**Avis délibéré de la mission régionale
d'autorité environnementale
Hauts-de-France
sur le projet de parc éolien
de la société « ENGIE GREEN AQUETTES »
sur les communes de Allery, Heucourt-Croquoison et Vergies (80)**

n°MRAe 2021-5521

Carte de présentation du projet (page 15 du dossier de régularisation)

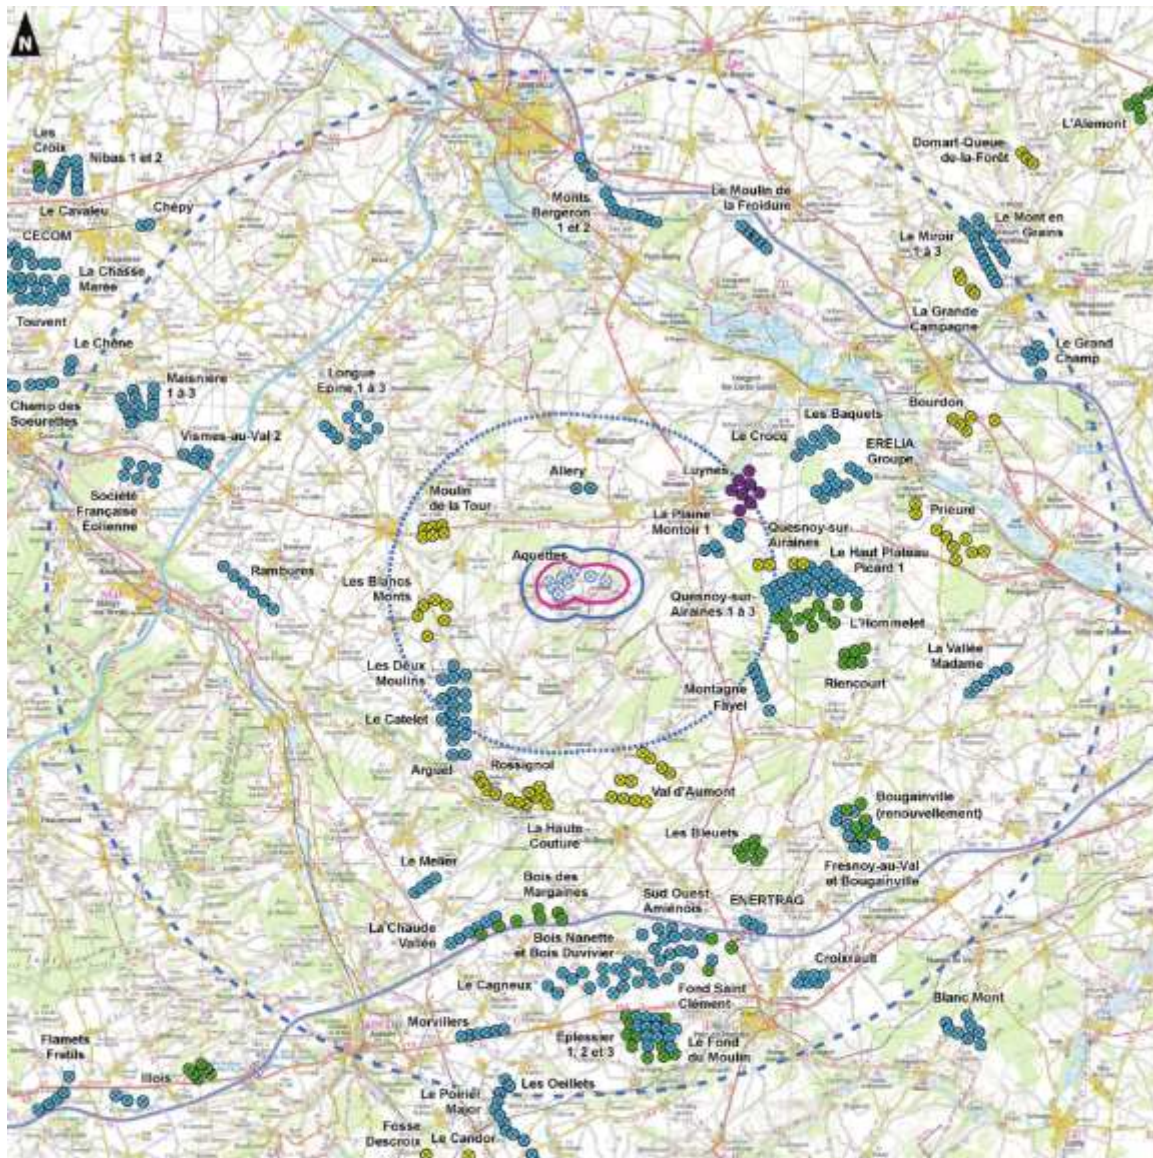
Cependant, le projet s'implante sur un secteur présentant des enjeux de biodiversité, avec des enjeux très forts pour les chauves-souris dont treize espèces ont été inventoriées. Or, les éoliennes sont placées dans des espaces utilisés par les chauves-souris et les éoliennes E01, E04, E06 et E08 sont situées à moins de 200 m en bout de pale d'un boisement.

L'autorité environnementale recommande d'étudier le déplacement des éoliennes E01, E04, E06 et E08 à une distance d'au moins 200 mètres en bout de pales des zones importantes pour les chauves-souris (zones de chasse, bois ou haies), comme le recommande le guide Eurobats¹.

d'impact montre ainsi que les éoliennes E01, E04, E06 et E08 sont à moins de 200 mètres en bout de pale des boisements (distances respectives de 131, 121, 122 et 176 m) et que les pales des éoliennes E01, E04 et E06 impactent la zone de sensibilité moyenne. Ainsi ces implantations ne respectent pas les préconisations du guide Eurobats⁴.

L'autorité environnementale recommande d'étudier le déplacement des éoliennes E01, E04, E06 et E08 à une distance d'au moins 200 mètres en bout de pales des zones importantes pour les chauves-souris (zones de chasse, bois ou haies), conformément au guide Eurobats⁵.
